NOTE D'ANALYSE

PERMIS D'URBANISME

Square Prévost – Delaunay 115

1030 Schaerbeek

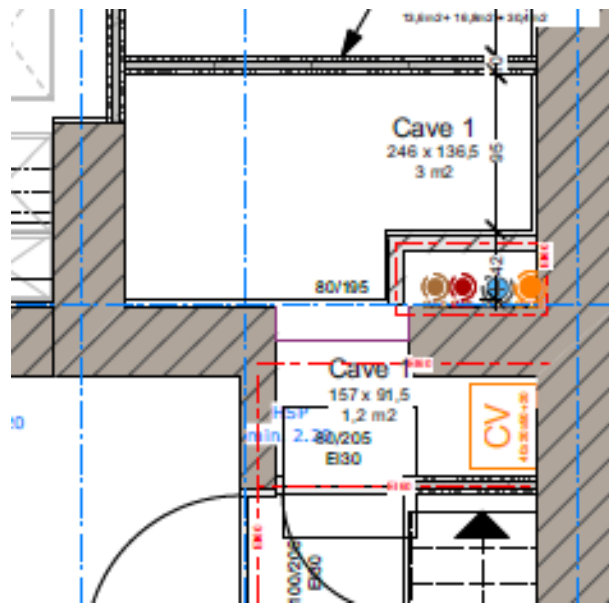
- *Au sous-sol, non-respect des dispositions concernant les surfaces nettes éclairantes des logements neufs ou existants ;*

L'article 10 du RRU prévoit que « *la superficie nette éclairante est de minimum 1/5^{ème} de la superficie plancher* ».

Les services ont fait remarquer que cette disposition ne serait pas respectée dans les documents transmis préalablement à la réunion et qu'il serait nécessaire de réduire la superficie du studio pour se conformer au RRU.

Les services ont également considéré que la superficie de la cuisine devait être prise en compte dans le calcul de la surface nette éclairante du studio.

1. Dans les plans de la situation projetée, la superficie du studio est de 58 m², avec un séjour de 30,4m².

Les conditions en matière d'éclairage naturel des logements sont prévues à l'article 10 du RRU : « la superficie nette éclairante est de minimum 1/5^{ème} de la superficie plancher ».

En l'espèce, la superficie nette éclairante est de 6,08 m², la condition de l'éclairage naturel est donc respectée (somme des surfaces nettes éclairantes : 1.46 m² + 1.46 m² + 1.58 m² + 1.58 m²).

En toute hypothèse, selon l'article 10 du Titre II du RRU, la cuisine n'est pas comprise dans l'obligation d'éclairage naturel :

« Les locaux habitables sont, à l'exclusion des cuisines, éclairés naturellement.

La superficie nette éclairante est de minimum 1/5ème de la superficie plancher ».

Il faut par conséquent comprendre l'exclusion de la cuisine dans le calcul de la surface d'éclairage naturel, pour l'ensemble des logements, en ce compris les logements non-différenciés.

3. Ceci étant précisé, s'il fallait considérer toutefois que la cuisine devait être prise en compte dans la superficie du séjour du studio, force est d'admettre que la dérogation à l'article 10 du Titre II du RRU pourrait être accordée, dès lors qu'elle ne rend aucunement le studio moins qualitatif en termes d'habitabilité.

(Extrait des plans de la situation projetée du sous-sol)

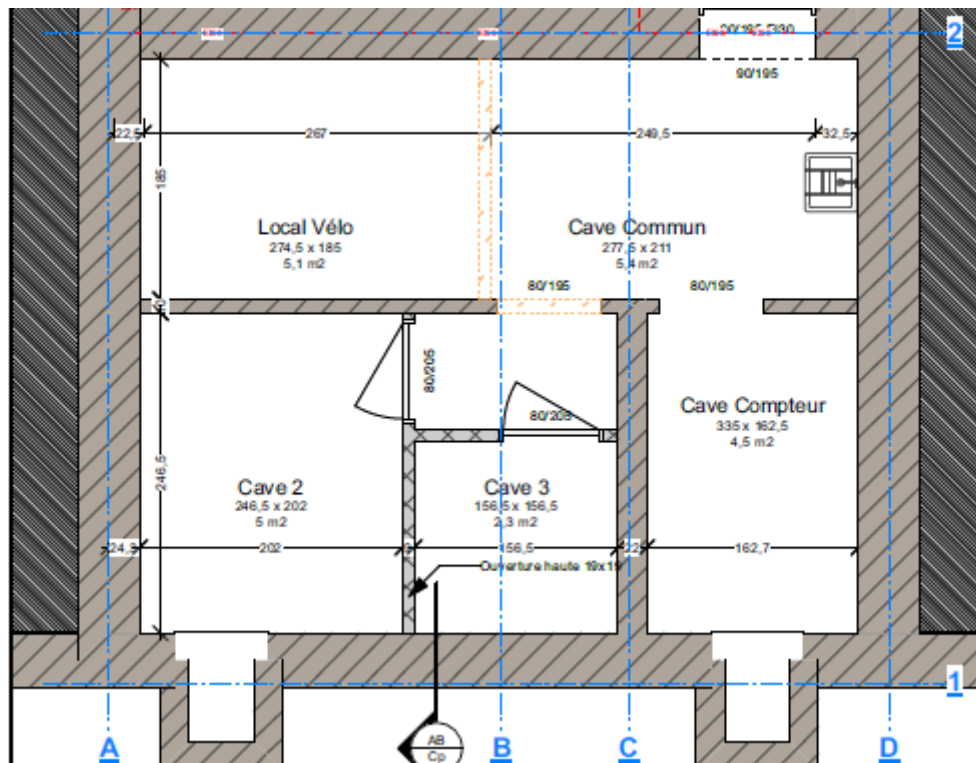
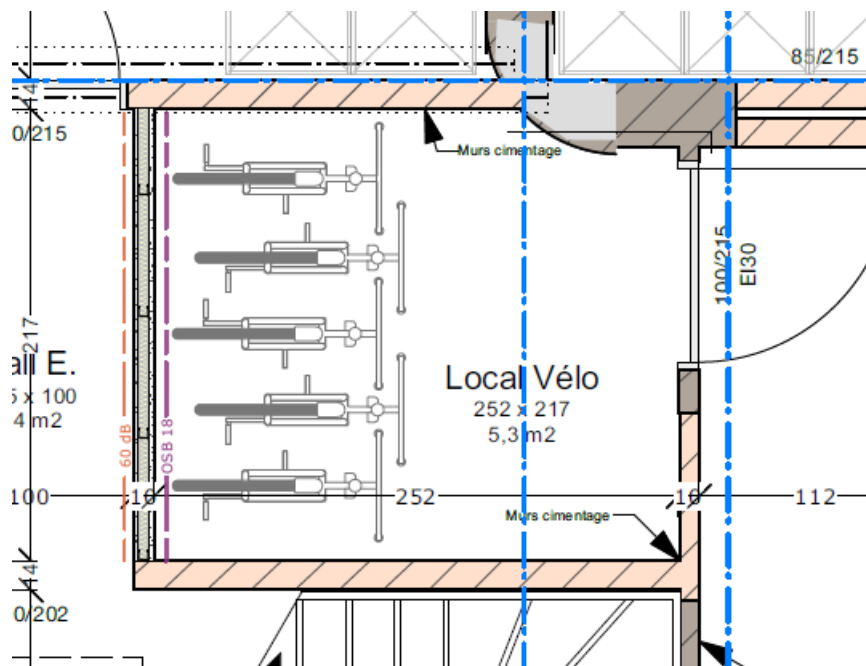
- *Au rez-de-chaussée, local vélo trop petit par rapport au nombre de logements de l'immeuble ;*

Sous couvert du bon aménagement des lieux, les services ont estimé que le local vélo du rez-de-chaussée, d'une superficie de 5,3 m², était trop petit pour un immeuble souhaitant accueillir 3 logements dont deux logements avec deux chambres.

Les services ont néanmoins accueilli l'idée d'un local vélo supplémentaire au sous-sol permettant de stocker des vélos et autres moyens de transport à usage sporadique.

Cet aménagement a permis de dégager une cave supplémentaire d'une superficie 5,1 m² pour y accueillir un second local vélo.

5. À l'article 17 du Titre II du RRU qui prévoit l'aménagement de local vélo, il est requis que l'espace puisse accueillir un minimum d'un emplacement par logement.

En l'espèce, selon les plans de la situation projetée, l'immeuble est composé de trois logements et prévoit deux locaux vélos :

- Au rez-de-chaussée, d'une surface de 5,30 m² ;
- Au sous-sol, d'une surface de 5,10 m².

Alors que le minimum requis par le RRU est de 3,60 m² pour le local vélo, les plans de la situation projetée prévoient plus du double demandé en termes d'espace de stockage vélo.

Le local du rez-de-chaussée servirait dès lors aux personnes utilisant leurs vélos quotidiennement et celui du sous-sol pour les usages sporadiques.

(Photos des chambres de l'appartement 1).

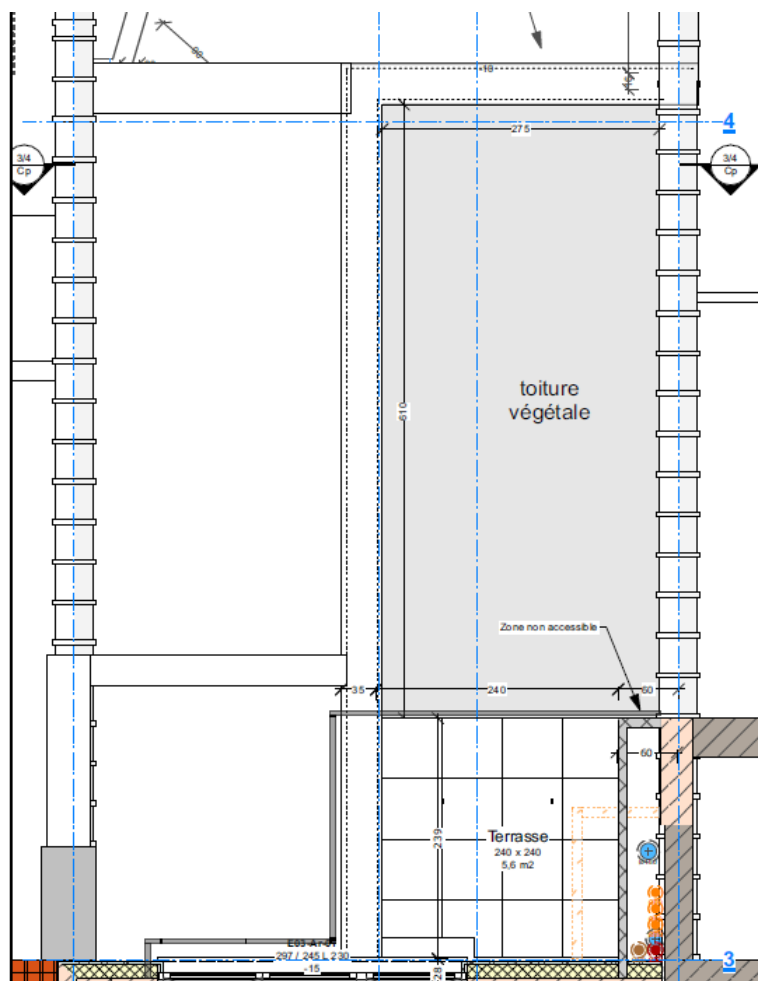
1. Dans le procès-verbal d'infraction du 28 décembre 2022, il est constaté la « pose d'un gazon artificiel sur les toitures plates au niveau du 1^{er} et du 2^{ème} étage, rendues accessibles aux logements, en lieu et place d'une végétalisation de toitures plates inaccessibles ».

2. S'agissant de la **terrasse du premier étage**, dans les plans de la situation projetée, elle présente une superficie de 14m².

La terrasse du premier étage est rendue accessible.

Cette situation découle en réalité de la situation existante, étant entendu qu'elle figure déjà dans les plans de l'immeubles de 1955 :

Il peut donc être constaté que cette terrasse, accessible, a déjà été aménagée avant même l'entrée en vigueur de la loi organique du 29 mars 1962 de l'aménagement du territoire et de l'urbanisme.

De plus, la terrasse ne déroge aucunement au droit des vues, en ce qu'elle est protégée par le mur mitoyen d'une hauteur à 2,00 mètres.

Par ailleurs, cette terrasse permet aux chambres du 1^{er} étage de bénéficier d'un accès vers l'extérieur pour les chambres, les rendant de fait, plus qualitatives en termes d'habitabilité.
